GASES MEDICOS-AMPLIACION DE AREA ODONTOLOGIA Y CUARTO DE MAQUINAS
PLANTA BAJA ESCALA 1:75

POLICLINICA DR. MANUEL DE JESUS ROJAS		DIRECTOR DE OBRAS Y CONSTRUCCIONES MUNICIPALES		GM-AMPLIACION #2-PLANTA BAJA		GM-1B

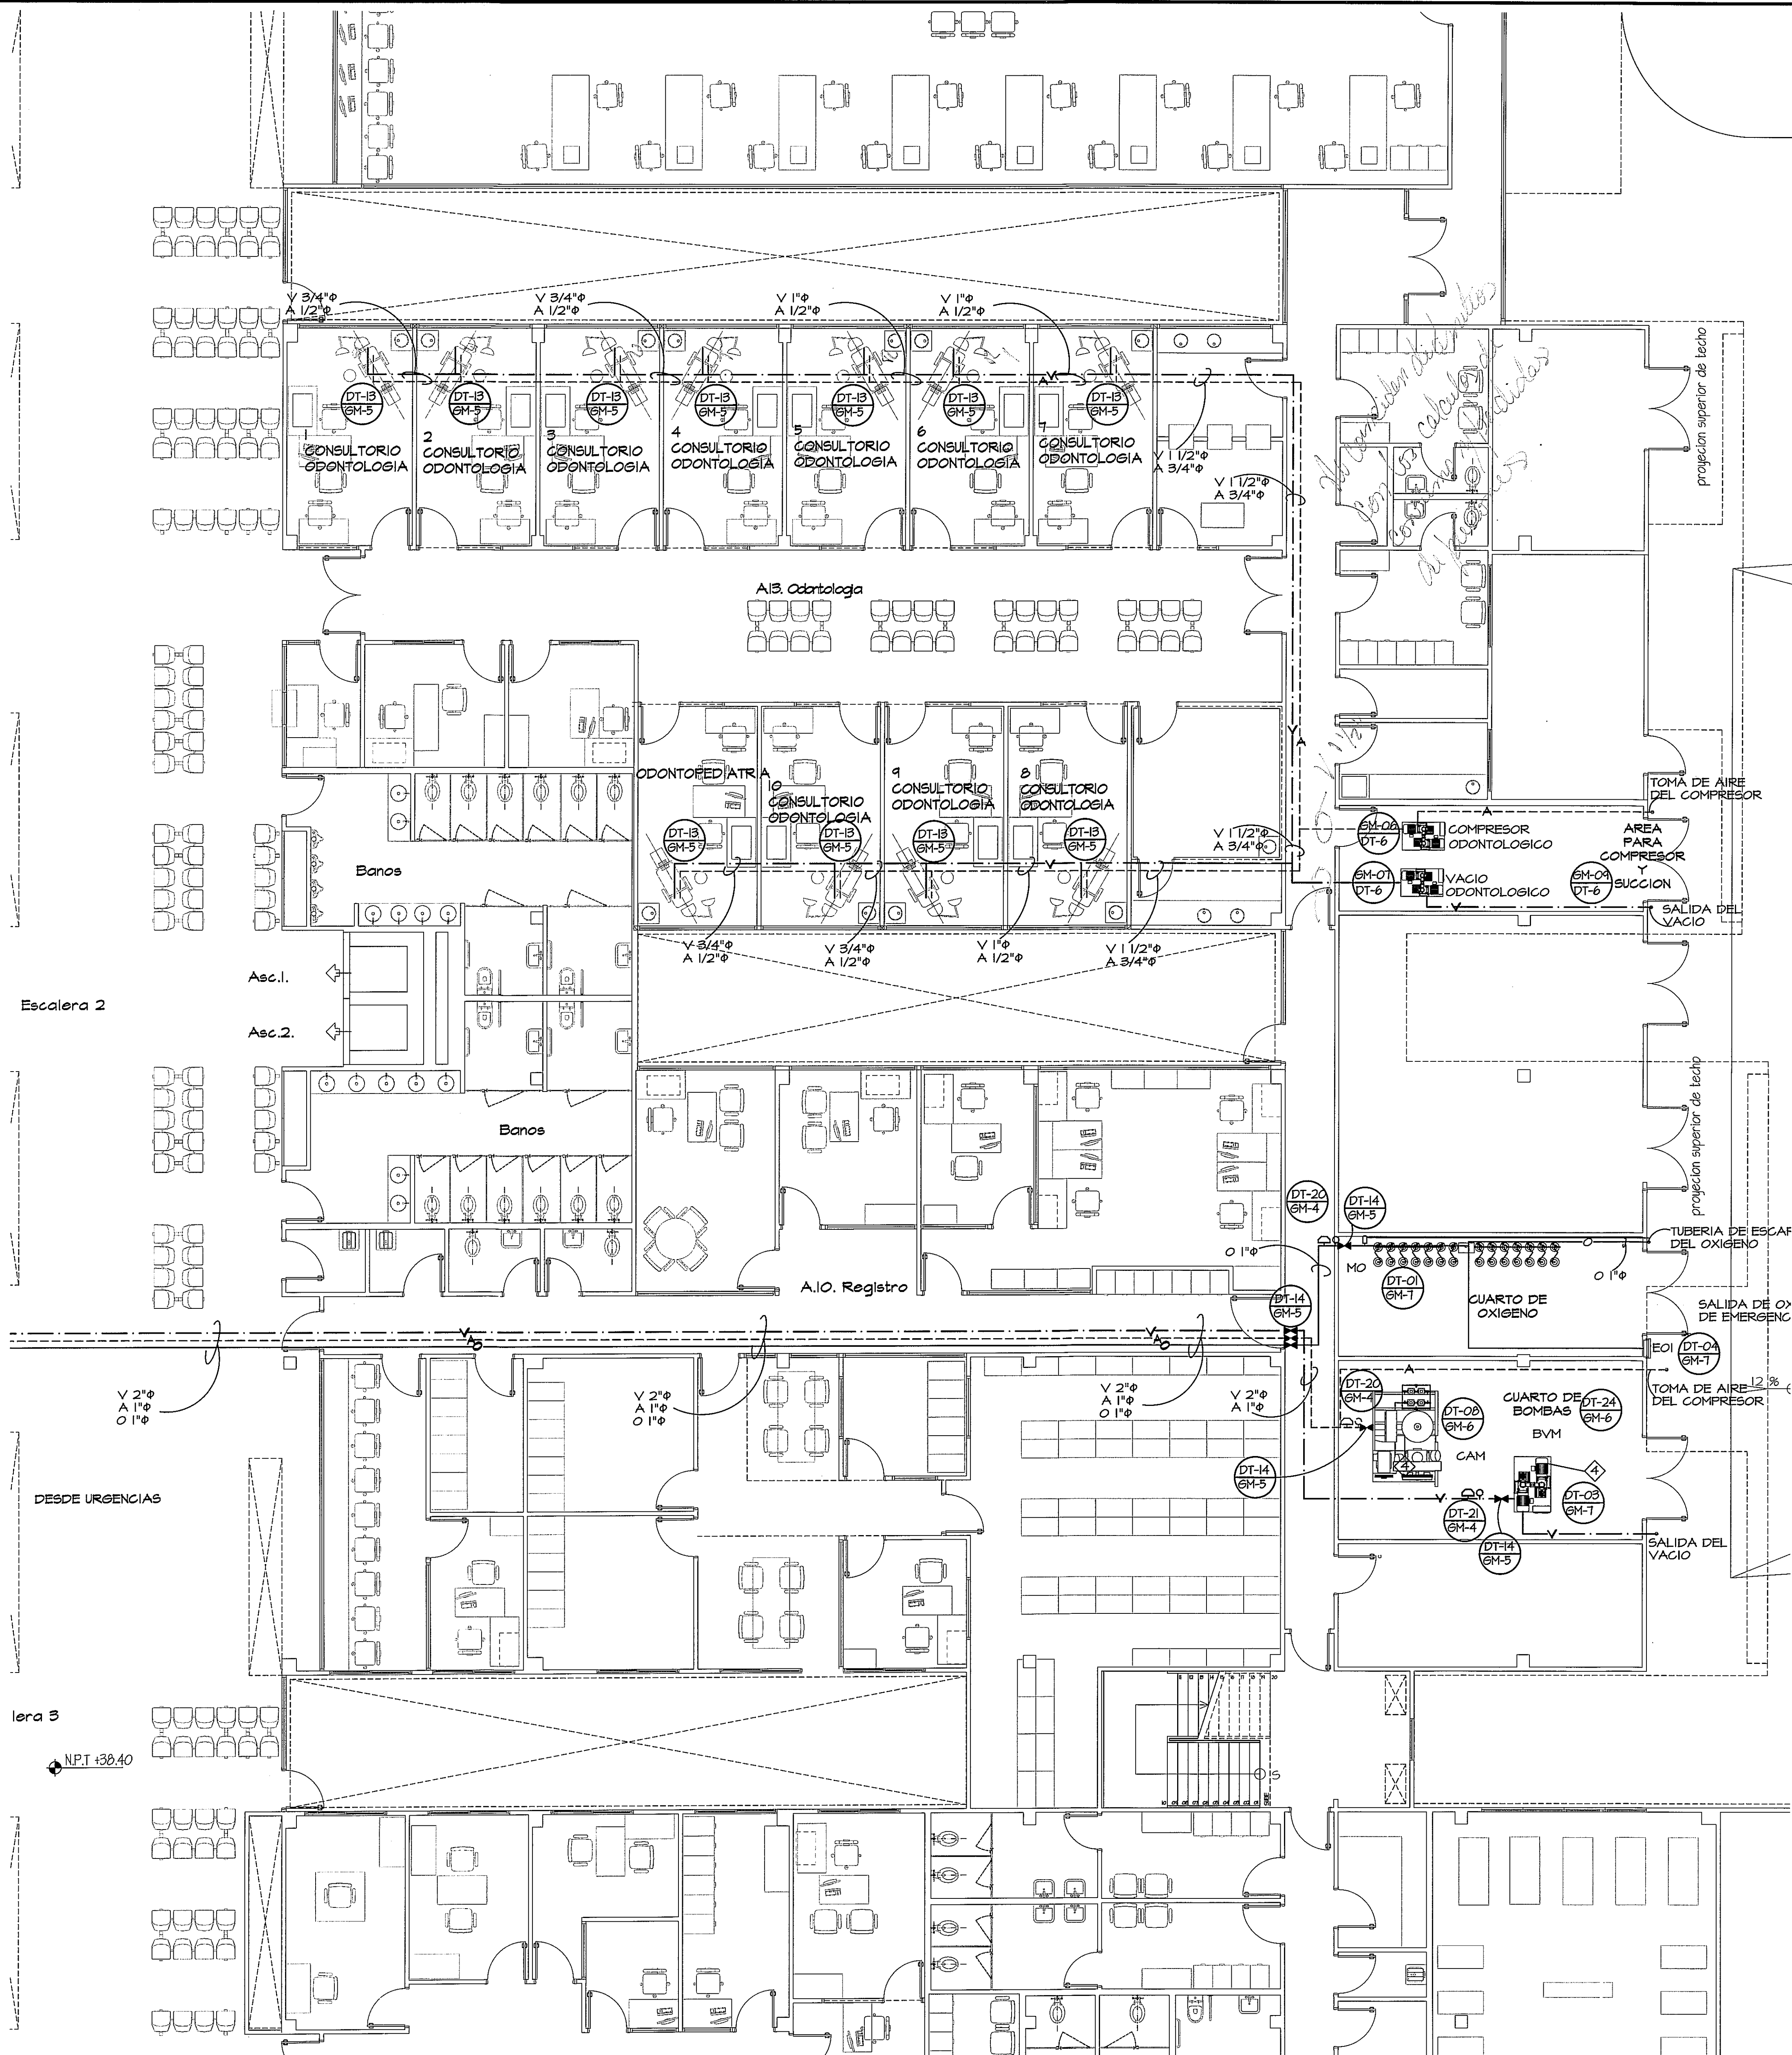
PROHIBIDA LA REPRODUCCION TOTAL O PARCIAL, Y EL USO DE SU CONTENIDO SIN EL CONSENTIMIENTO DE SU AUTOR. <i>Primera Revisión</i> <i>El diseñador debe sellar los planos.</i>		OLMEDO A. GOMEZ MARTINEZ ARQUITECTO LICENCIADO No. 2008-001-103 Ley 15 del 20 de Enero de 1999 Junta Técnica de Ingeniería y Arquitectura	Revision No. REVISION #1 FECHA 24-DIC-2012	DIRECCION NACIONAL DE INFRAESTRUCTURA Y SERVICIOS DE APOYO (DINSA)	PROYECTO: CONSTRUCCION DE NUEVO EDIFICIO INSTITUCIONAL POLICLINICA DR. MANUEL DE JESUS ROJAS PROPIEDAD DE LA CAJA DEL SEGURO SOCIAL DE PANAMA UBICADO EN LA URB. VILLA MONICA, CARRETERA INTERAMERICANA DISTRITO DE AGUADULCE, PROV. DE COCLE, REPUBLICA DE PANAMA	DISEÑO ARQUITECTONICO: ARO. OLMEDO GOMEZ/SERTA ESTRUCTURA: ING. JUAN RAUL DIAZ ELECTRICIDAD: ING. MANUEL PADILLA SISTEMAS ESPECIALES: ING. DORANSE HURTADO FLOMERIA: ING. CARLOS TRIBALDOS AIRE ACONDICIONADO: ING. OSVALDO ADAMES GASES MEDICOS: ING. VICENTE PERALLOZA	riva.s.a. S.A.I.I.C.F.A.	REVISION: ARO. OLMEDO GOMEZ REVISION: SERTA DESARROLLO: SERTA FECHA: 2012 PROYECTO No. 2012-DES-014 HOJA No. 2 DE
